Ideen-Wettbewerb für den „Pont Butin“, Genf.¹⁾

Rapport du Jury

Ideen-Wettbewerb für den „Pont Butin“ in Genf.

Abb. 1. Prämierter Entwurf Nr. 29 (Typ 1ac). Verfasser: Ing. Bolliger & Cie. in Zürich, Arch. Garcin & Bizot in Genf, Unternehmer Ed. Cuénod A.G. in Genf und Favre & Cie. in Zürich. — Geometrische Ansicht, Maßstab 1:2500.

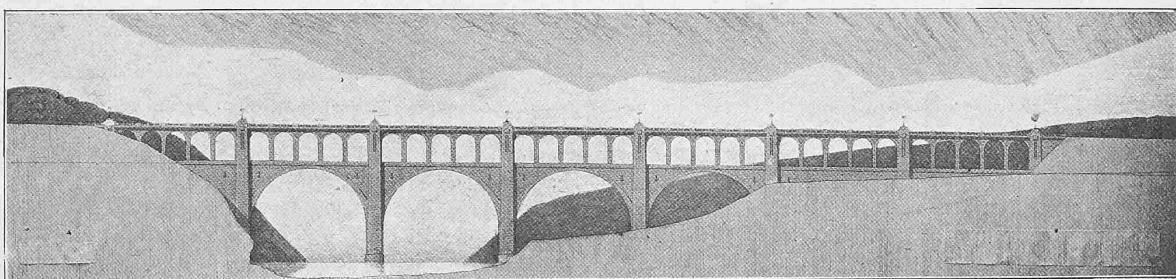
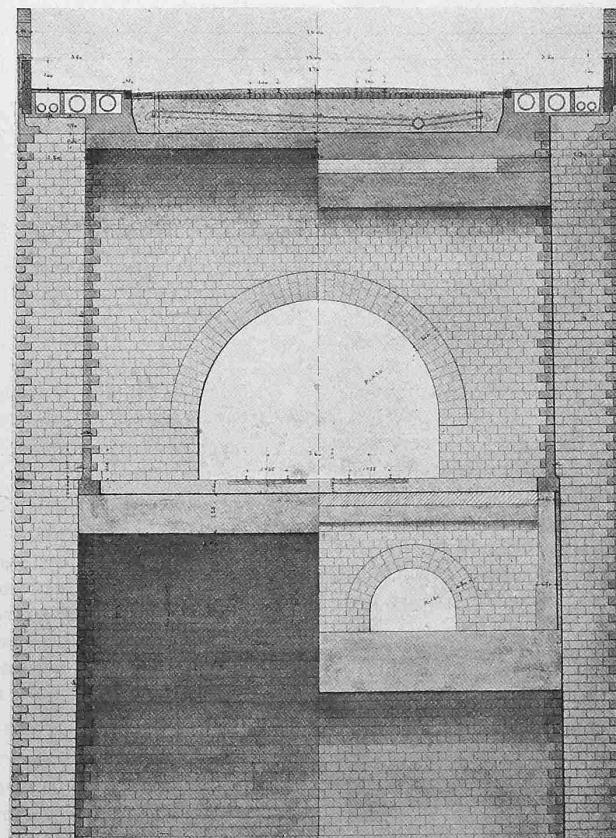
N° 29. *Dans son cadre.* Type 1 ac. Quatre ouvertures de 42 m. C'est le meilleur projet du groupe, il rappelle les N°s 4 et 40. Il y a un peu de sécheresse dans les grands piliers. La fondation de la culée sur la rive droite laisse à désirer, les consoles armées des trottoirs sont mal appuyées. Bonnes planches statiques.

Abb. 3. Prämierter Entwurf Nr. 7 (Typ 1bc). Verfasser: Ing. Ed. Züblin & Cie. und Arch. E. Wipf in Zürich. — Masstab 1:2500.

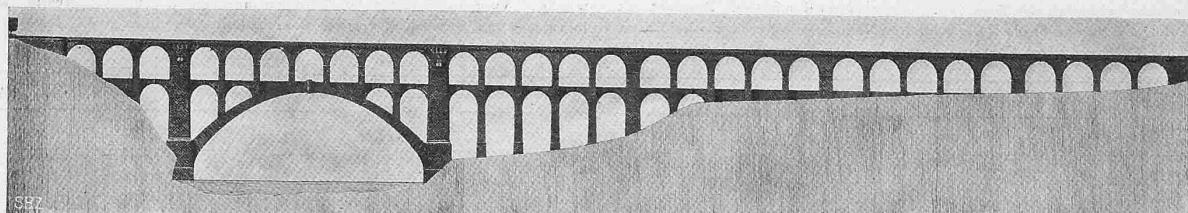
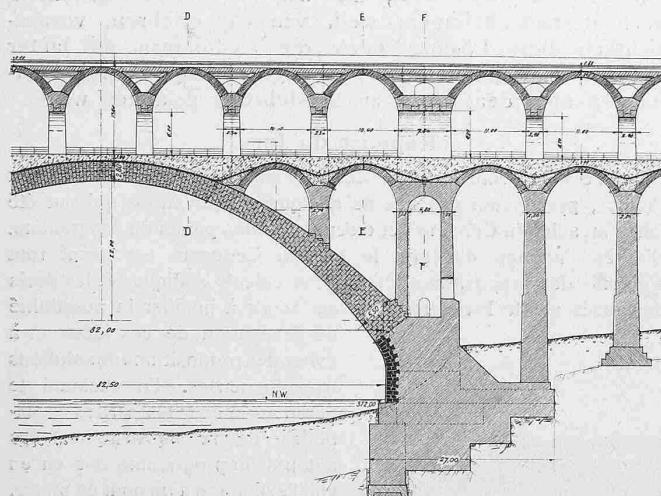
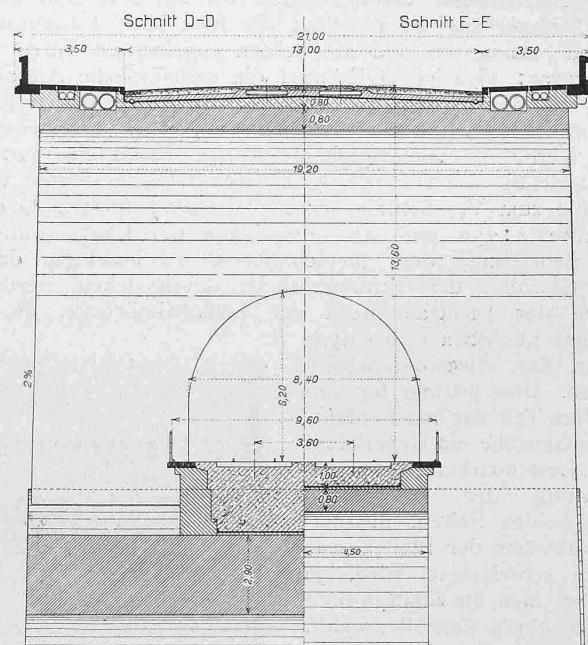
N° 7. Arc. Type 1 bc. Ouverture principale de 82,5 m. Les proportions sont heureuses, c'est le projet à grand arc qui présente le plus d'unité et d'harmonie, l'ouverture des voûtes du viaduc d'accès est la même que celle des voûtes du pont-route sur le grand arc. Deux piliers principaux limitent avantageusement ce dernier. La construction est simple, l'étude statique bonne, les fondations sont à revoir.

Abb. 6. Prämierter Entwurf Nr. 53 (Typ 1 bc). Verfasser: Ing. Joho & Minutti und Arch. Peloux & de Rahm in Genf. — Maßstab 1:2500.

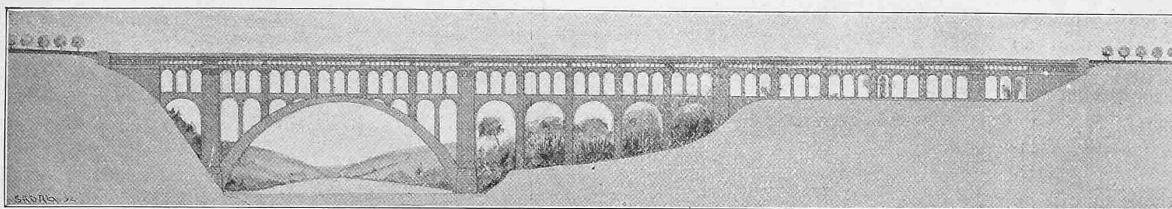
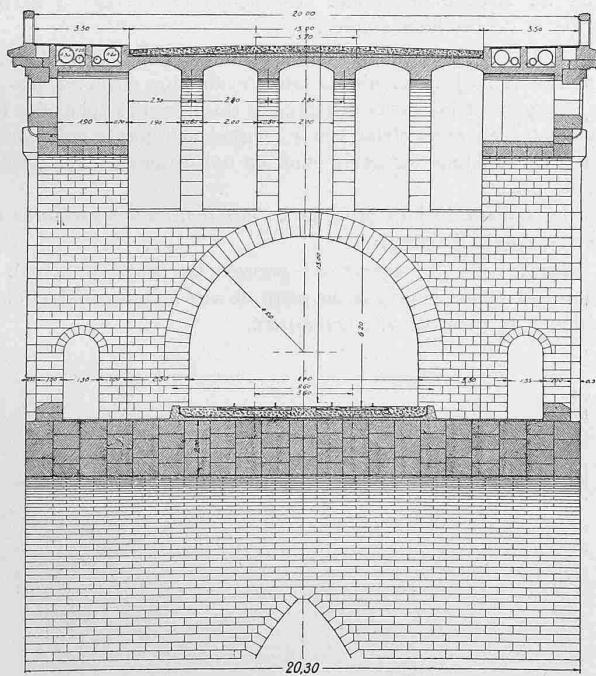
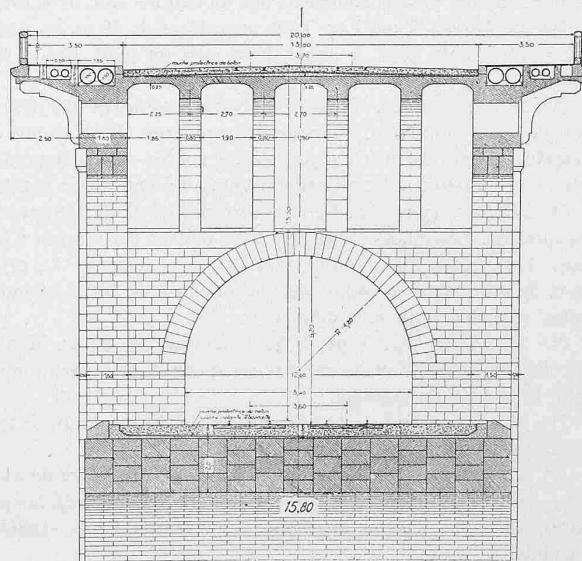
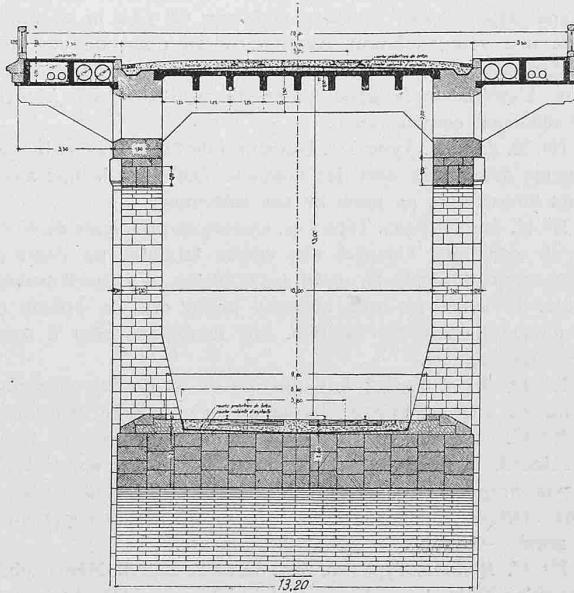
Du N° 53. *Rhône*. La Variante C. Les Projets A, B et C ne diffèrent que par la section en travers, le projet A ne prévoit que l'emploi de la pierre, la variante B un tablier supérieur en béton armé maintenu par des cadres de raidissement également armés, la variante C, une combinaison de A et B, des encorbellements en ciment armé. La largeur des voûtes pour ces trois projets est de 20,3 m, 15,8 m et 13,2 m. La solution B est intéressante, mais ne satisfait pas aux conditions du programme.

N° 53. *Rhône*. Variante C, type 1 bc. Ouverture principale de 82 m. L'aspect est un peu coupé, il y a trop de petites voûtes d'élegissement, en partie non motivées au point de vue constructif. Au point de vue esthétique le projet 7, également à grand arc, semble supérieur. Le projet est retenu pour sa section en travers qui vise à l'économie. Les calculs statiques sont bons.

Abb. 11. Entwurf Nr. 50. Querschnitt durch den Anschluss-Viadukt mit 14,0 m Bogenöffnungen. — Masstab 1:250.

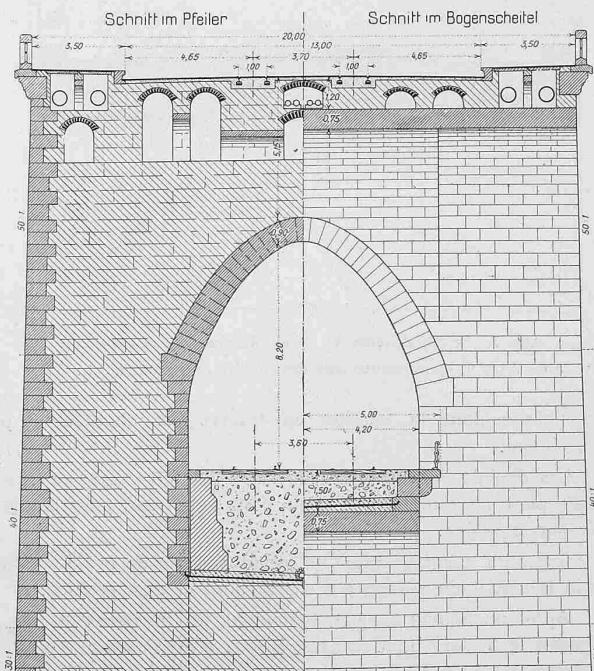
N° 50. *Massif*. Solution III, variante 3 A, type 1 b. Trois ouvertures principales de 42,8 m. L'ensemble est satisfaisant, sans présenter toutefois aucun point saillant. Au point de vue statique la coupe en travers présente les désavantages du type 1, à voûte unique. Les fondations à ruche sont à revoir. Les calculs statiques sont bons.

Abb. 12. Prämiierter Entwurf Nr. 30 (Typ 2a). Verfasser: Arch. Charles Schüle und Ing. Georges Schüle in Genf. — Maßstab 1:2500.

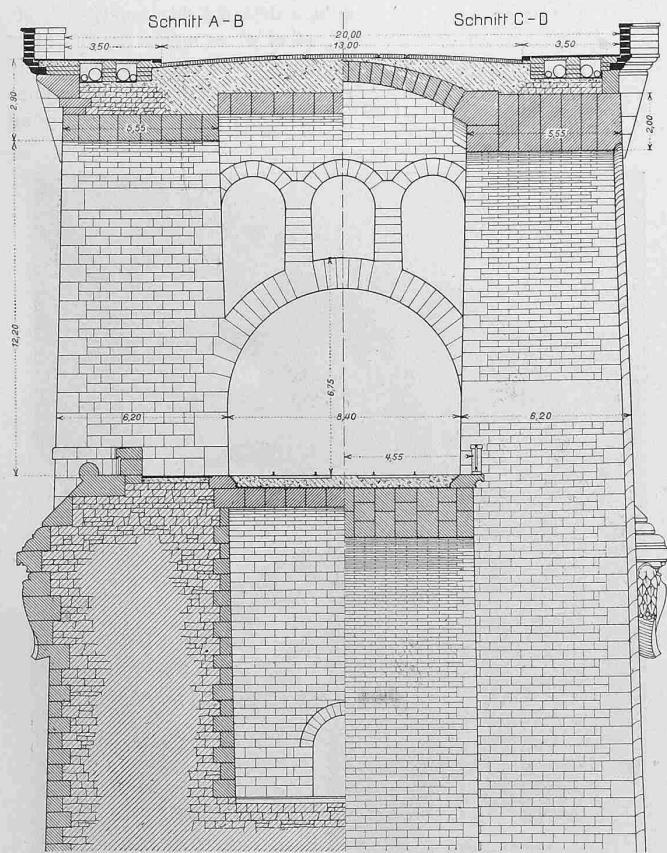
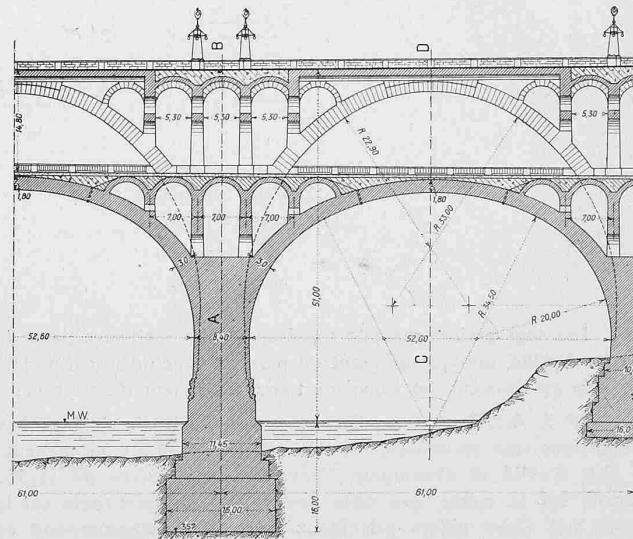
N° 30. *En temps de guerre.*
 Projet principal. Type 2 a. Trois ouvertures de 52,6 m. L'aspect est captivant, la courbe des arches est bien choisie, il y a de l'harmonie dans les proportions. Au point de vue constructif et statique ce projet est moins heureux, à l'exception de la disposition des voûtes en trois anneaux indépendants. Les voûtes secondaires à l'aide desquelles le tablier supérieur repose sur les anneaux extérieurs produisent une poussée au vide inadmissible ; cette solution montre la difficulté qu'il y aurait à établir ce tablier sans avoir recours au béton armé. Les calculs statiques sont très sommaires, la forme des voûtes devra être revue.

Au point de vue des proportions générales le N° 30, *En temps de guerre*, paraît être une bonne solution, les voûtes principales étant bien liées aux voûtes du viaduc d'accès. Il y aurait cependant avantage à placer deux piliers en rive. Le grand arc sur le Rhône est satisfaisant comme aspect, mais difficile à raccorder avec les viaducs d'accès sans nuire à l'unité du pont.

Abb. 15. Prämiierter Entwurf Nr. 46, Variante 1 (Typ 2b). — Masstab 1:2500.
 Verfasser: Ing. *M. Schnyder*, Burgdorf; Arch. *Albert Frölich*, Zürich und Unternehmer *G. Dunand*, Genf.

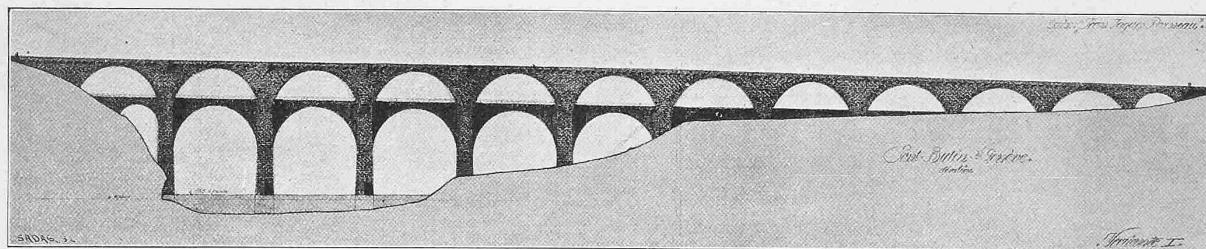
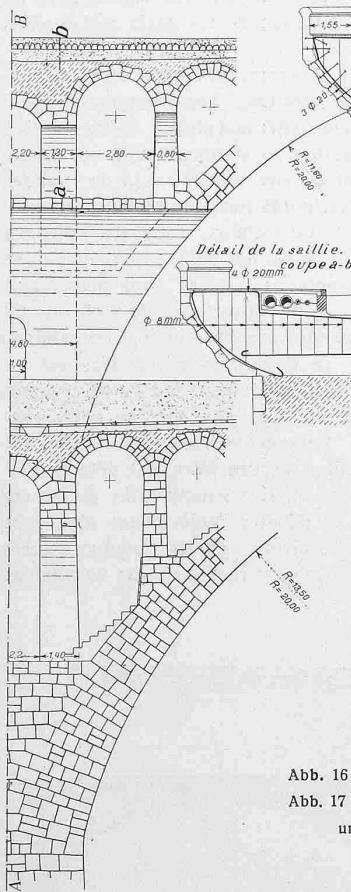
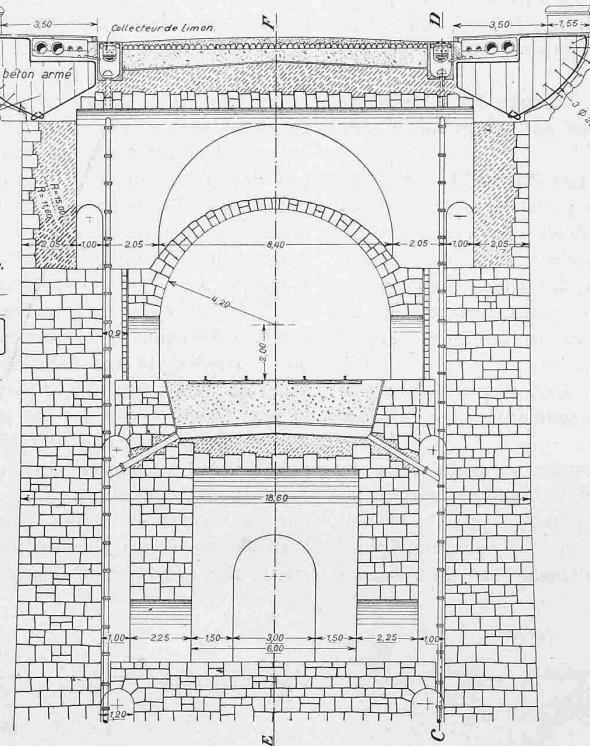
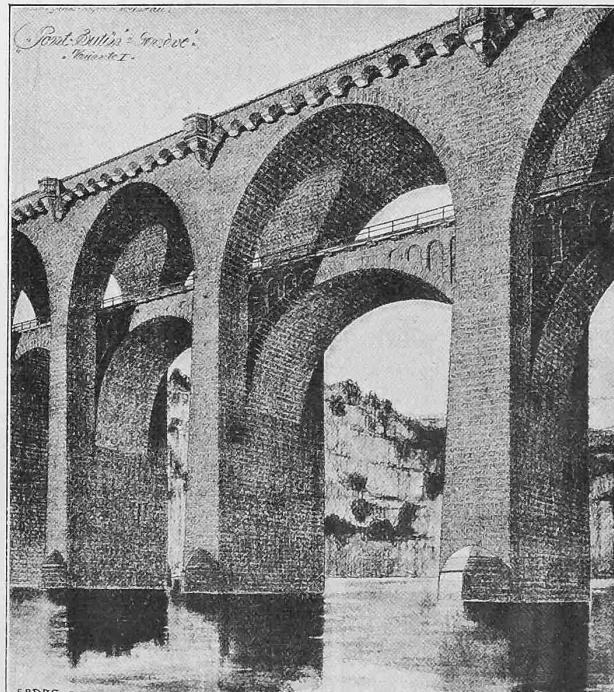
N° 46. *Jean-Jacques Rousseau.*
 Variante 1, type 2 b. Ouvertures de
 35,9 m. Ce projet qui rappelle, ainsi
 qu'il a déjà été dit, les N°s 13, 26,
 27, 44 et 47 et même les N°s 14 et
 20 éliminés au premier tour, a été
 retenu comme l'une des bonnes
 propositions du type 2 b. Au point

de vue esthétique, il se présente un peu mieux dans son ensemble que les autres projets du même groupe, quoique la forme des voûtes du N° 13 soit plus harmonieuse. La naissance des voûtes du pont-route est placée trop bas, ce qui donne un aspect écrasé. Le profil en long présente une brisure non motivée, la section en travers paraît compliquée, les consoles du trottoir sont à revoir. Le mémoire explicatif et les calculs statiques sont bons.

Abb. 19. Angekaufter Entwurf Nr. 13 (Typ 2b). — Verfasser: Ing. Cd. Zschokke A.-G. in Aarau und Arch. Bracher & Widmer und Daxelhoffer in Bern. — 1:2500.

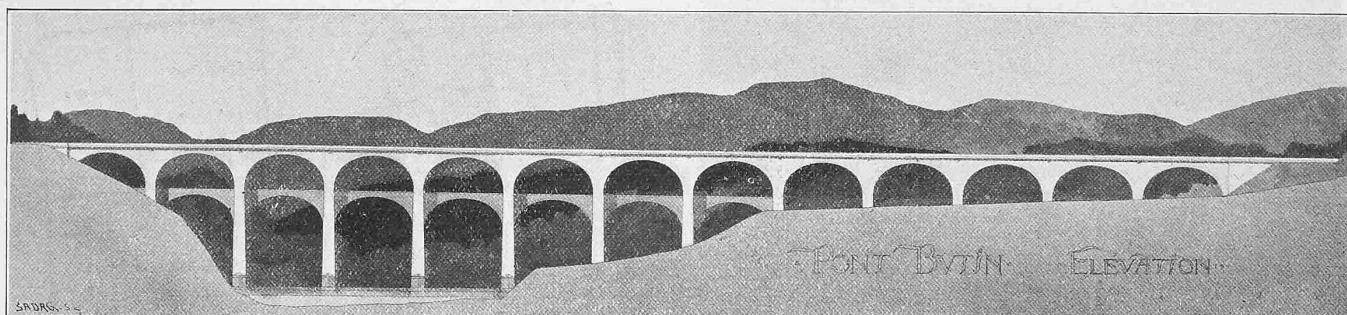
N° 13. *Esthétique et économique*. Type 2b. Sept ouvertures de 28 m. L'aspect général est un peu monotone, mais la forme des voûtes satisfaisante. C'est l'harmonie des courbes qui fait retenir ce projet, elle est supérieure à celle des voûtes des N°s 26, 27, 44, 46 et 47, fort semblables du reste. La naissance des arcs du pont-route est placée au-dessus du tablier inférieur. L'étude statique est incomplète.
